**MINISTÉRIO PÚBLICO FEDERAL  
PROCURADORIA GERAL DA REPÚBLICA  
SECRETARIA DE PERÍCIA, PESQUISA E ANÁLISE  
Centro Nacional de Perícia**

**LAUDO TÉCNICO Nº 139/2024-ANPMA/CNP**

<b>REFERÊNCIA</b>	Proced. Administrativo (PA) nº 1.13.0000.001384/2015-69
<b>UNIDADE SOLICITANTE</b>	Procuradoria da República no Amazonas (PR-AM)
<b>AUTORIDADE REQUERENTE</b>	Ana Carolina Haliuc Bragança
<b>EMENTA</b>	Meio ambiente. Licenciamento ambiental. Mineração. Projeto de extração e beneficiamento de silvinita pela empresa Potássio do Brasil (Projeto Autazes). Autazes/AM. EIA/Rima. Análise documental.
<b>TEMÁTICA</b>	Meio Ambiente e Patrimônio Cultural
<b>GUIA DO SISTEMA PERICIAL</b>	Solicitações de Perícia (SPs) nº 1900/2019 e 1782/2022 (Prioritárias)
<b>COORDENADAS GEOGRÁFICAS</b>	Parâmetro para georreferenciamento da Informação Técnica. Lat./Long. dec.: -3.473196° Lat. -59.024567° Long.

Nesse contexto, solicitou-se ao Centro Nacional de Perícia uma revisão do EIA/Rima do Projeto Autazes sob a ótica ambiental, apresentando os quesitos abaixo:

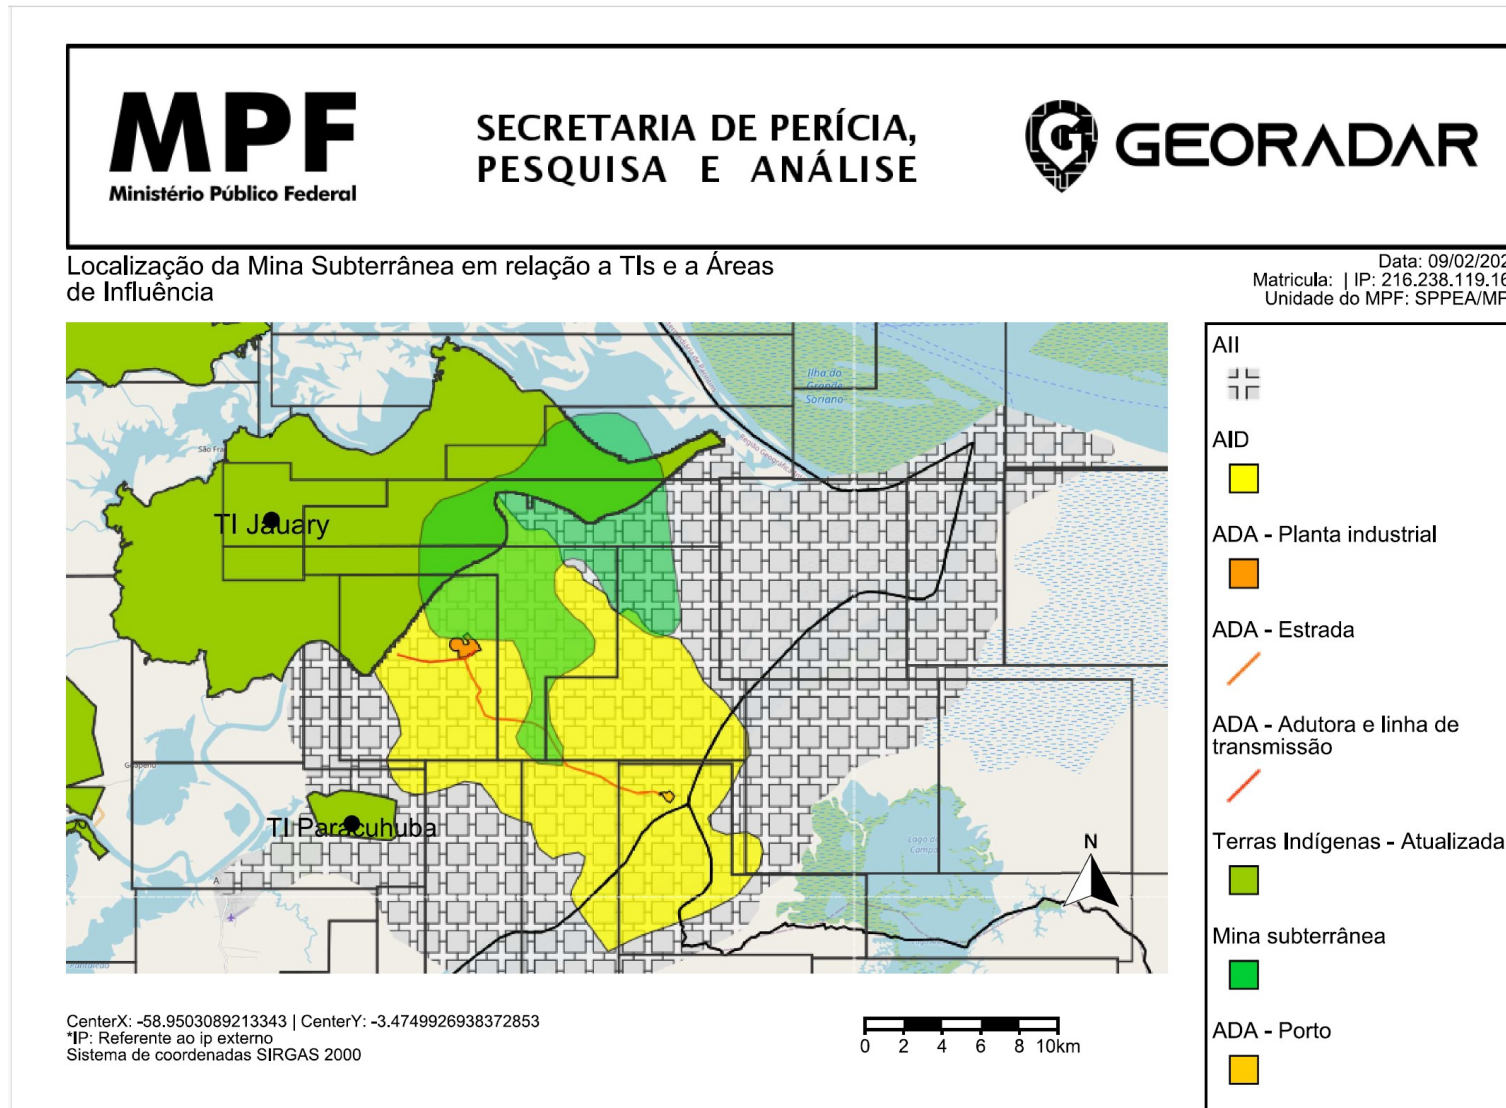
Um exemplo emblemático de omissão do EIA/Rima foi a grave negligência em não incluir a mina subterrânea do projeto na estrutura da Área Diretamente Afetada – ADA (e nem mesmo sequer na Área de Influência Direta e Indireta do Projeto Autazes) e, conseqüentemente, de eximir-se de analisar e demonstrar a abrangência espacial dos impactos ambientais associados às estruturas e atividades de lavra subterrânea (vide Apêndice 4 – Mapa de Localização Mina Subterrânea em relação às Terras Indígenas e às Áreas de Influência do Projeto Autazes. Fato é que a mina subterrânea coincide em projeção vertical com a Terra Indígena Jauary (ou seja, está posicionada sob a TI), porém essa relevante informação foi absolutamente ocultada nos estudos de impacto ambiental. As implicações da coincidência da mina subterrânea abaixo de terra(s) indígena(s)<sup>11</sup> são múltiplas: desde a atração do procedimento do licenciamento ambiental para a esfera federal, até mesmo a inviabilização de que o empreendimento ocorra, já que o tema de mineração em terras indígenas ainda não está regulamentado por lei.

- Não se atentou para a sotoposição<sup>15</sup> de parte da mina subterrânea à Terra Indígena Jauary, que atrai a competência da União para o licenciamento do projeto (Art. 7º, inciso XIV, alínea “c”, da Lei Complementar nº 140/2011<sup>16</sup>);

físico e biótico), visto que o trabalho desconsiderou a localização da mina sob a TI Jauary, omitiu o risco<sup>25</sup> de subsidência e de terremotos para as comunidades e coletivos tradicionais residentes nas áreas verticalmente sobrepostas à mina e minimizou os possíveis efeitos dos resíduos salinos sobre o substrato e os recursos hídricos, vegetais e pesqueiros. O Estudo do Componente Indígena (ECI), solicitado ao empreendedor quando da emissão da LP, poderá ajudar a elucidar essa questão. Por ora, uma boa referência preliminar é o artigo de Bragato *et al.* (2018)<sup>26</sup>, que, além de discorrer sobre as repercussões socioambientais do Projeto Autazes, menciona danos já causados por outras minas de potássio em operação e por empreendimentos minerários do mesmo grupo canadense que controla a Potássio do Brasil (Forbes & Manhattan).
